| 東通原子力発電所1号炉審査資料 |            |
| 資料番号            | A1-CA-0137 |

東通原子力発電所 基準地震動の策定のうち  
敷地ごとに震源を特定して策定する地震動について  
(コメント回答)

2024年2月22日  
東北電力株式会社

敷地下方DC型地震 断層配置図

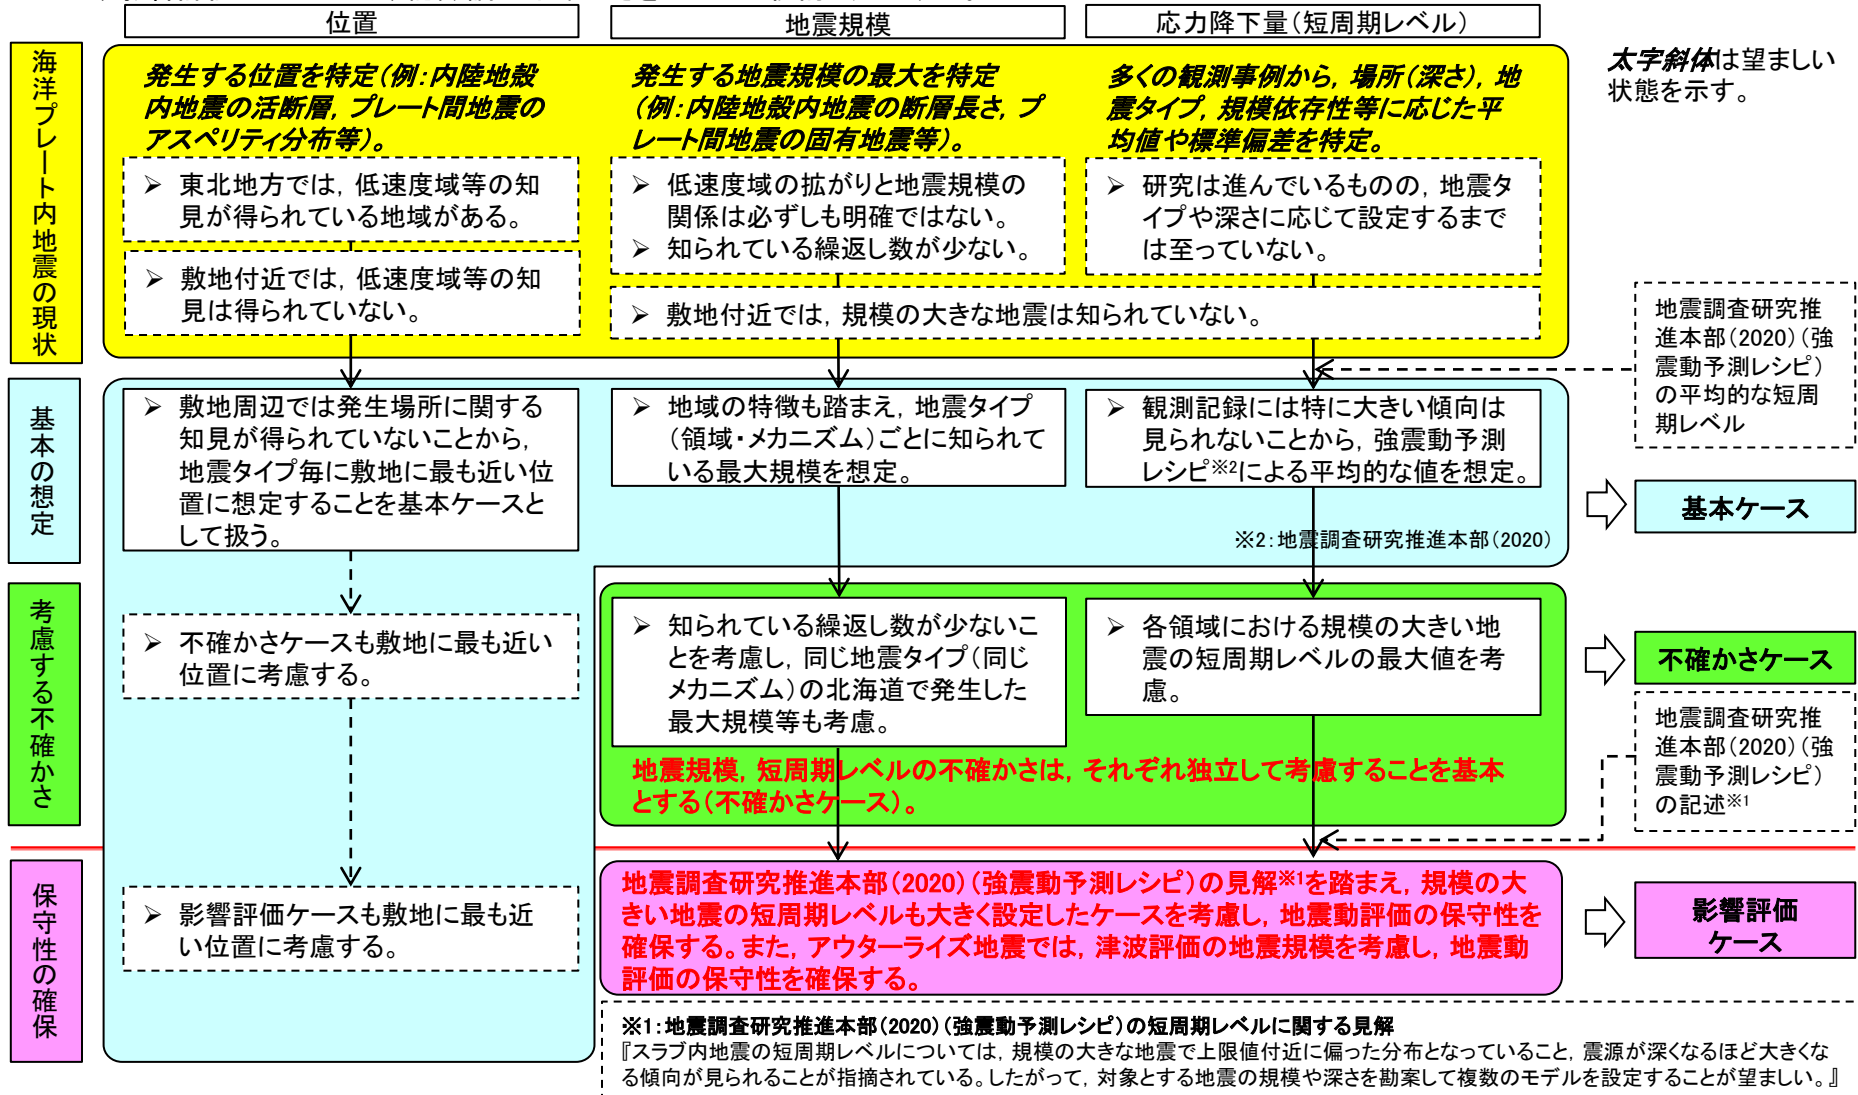
| No.  | コメント時期                    | コメント内容  | 今回ご説明資料の掲載箇所   | コメント回答<br>説明概要 |
|------|---------------------------|---|--|----------------|
| S237 | 2023年12月22日<br>第1215回審査会合 | 海洋プレート内地震の検討用地震の基本ケースにおいて、SMGAを2個にしている理由を記載すること。  | 本編資料 p.207<br>補足説明資料 p.114   | ⑧              |

**S237 概要③**

- 検討用地震(敷地下方DC型地震)の基本ケース(M7.4)(以下、「最終ケース」という。)と当初ケース[第973回審査会合に提示した「基本ケース(M7.3)」, 以下、「当初ケース」という。]の断層モデルを示す。
- 最終ケース(M7.4)のSMGAの個数は、地震調査研究推進本部(2020)(強震動レシピ)において「Mw7~8で3個」とされていること、及び3.16地震の震源モデルで複数のSMGAが設定されていることから2個を考慮する。これは、当初ケース(M7.3)と最終ケース(M7.4)の各SMGA単体での面積は同程度であり、地震規模の増加にともない断層面全体が拡大しSMGAを1つ増やした考え方も整合する。
- SMGAからの等価震源距離を比較すると当初ケース(M7.3)と最終ケース(M7.4)では同じ(81km)であり、断層モデル手法による評価結果には地震規模が大きくなったことによる短周期レベルの違いが反映されることになる。
- なお、地震波が重なり敷地への影響が最も大きい破壊開始点2の評価結果の応答スペクトル比を示す。概ね今回のケースが大きくなっている。

断層モデルを用いた手法による地震動評価 「下北半島中軸部高速度層の高まりによる地震」ケース3(断層傾斜角)(PN基準)

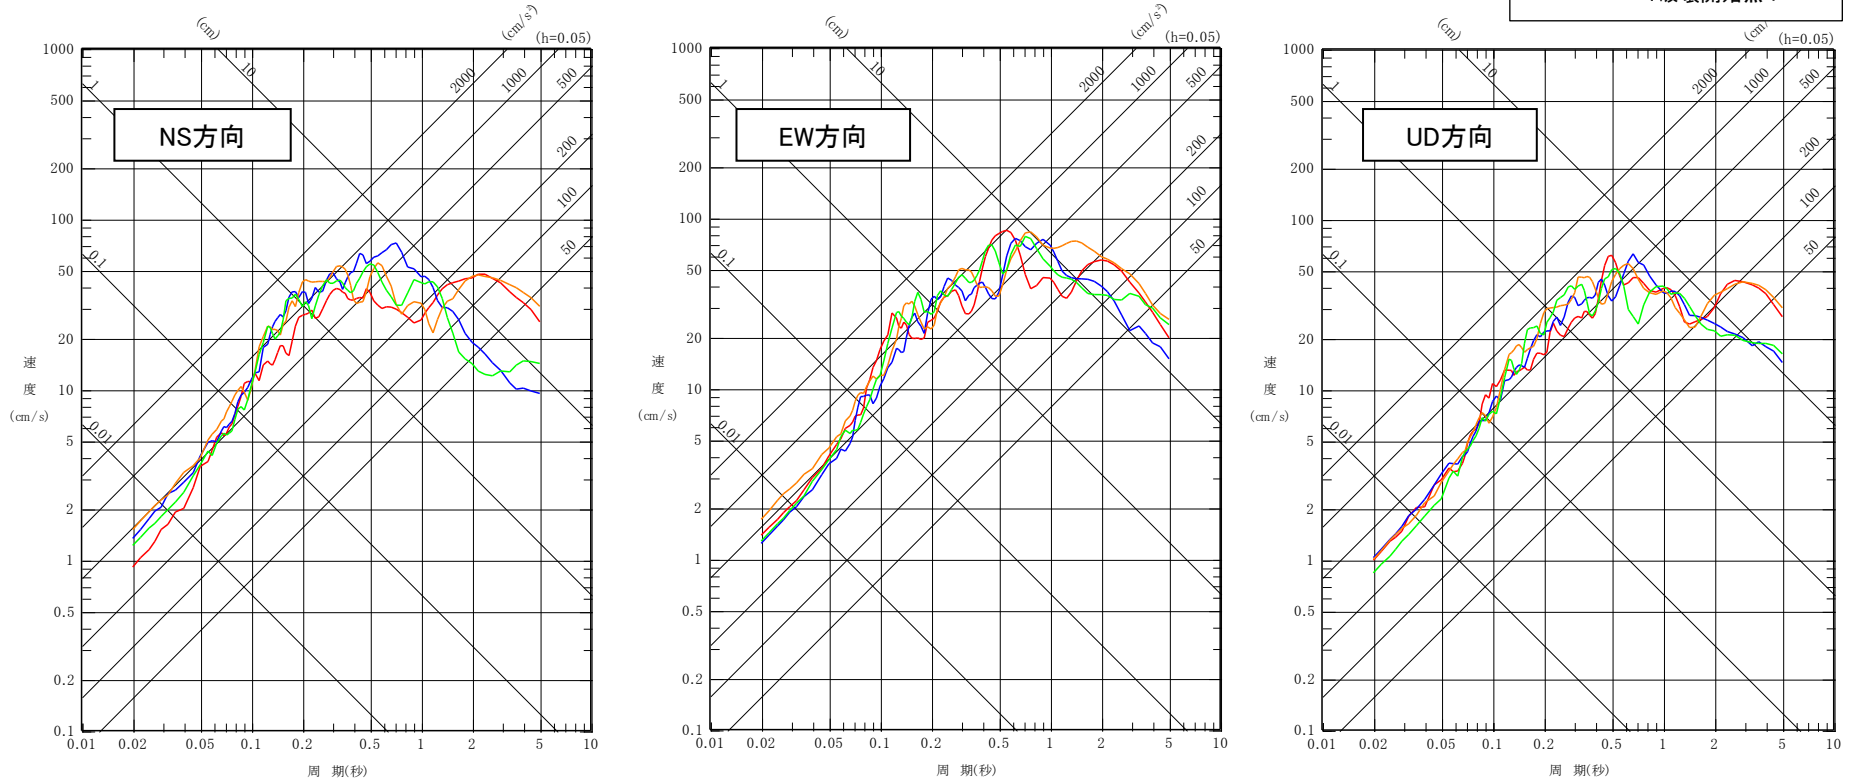
| No.  | コメント時期                    | コメント内容  | 今回ご説明資料の掲載箇所   | コメント回答<br>説明概要 |
|------|---------------------------|---|--|----------------|
| S216 | 2022年4月11日<br>第1039回審査会合  | 「下北半島中軸部高速度層の高まりに基づく地震」のケース3(断層傾斜角)について、長周期側の応答が大きい理由について記載すること。                                | 本編資料 p.264   | ⑤              |

- 「下北半島中軸部高速度層の高まりによる地震」のケース3(断層傾斜角)について、統計的グリーン関数法※を適用した評価を行った。
- 破壊開始点1及び3で長周期側の応答が大きい傾向となった。これは、これら破壊開始点が敷地に向かって破壊が進行する位置であること、かつ、敷地に対してケース3の断層面(アスペリティ)でフォワード側の要素が相対的に多くなったこと[3章3.4(3)⑤断層モデル ケース3参照]が要因となり破壊伝播効果が生じたものと考えられる。
- なお、時刻歴波形にはそれに伴うパルス状の波形がみられる。  
[補足説明資料4章2.8(2)③速度波形参照] ※:釜江ほか(1991)及び入倉ほか(1997)による。
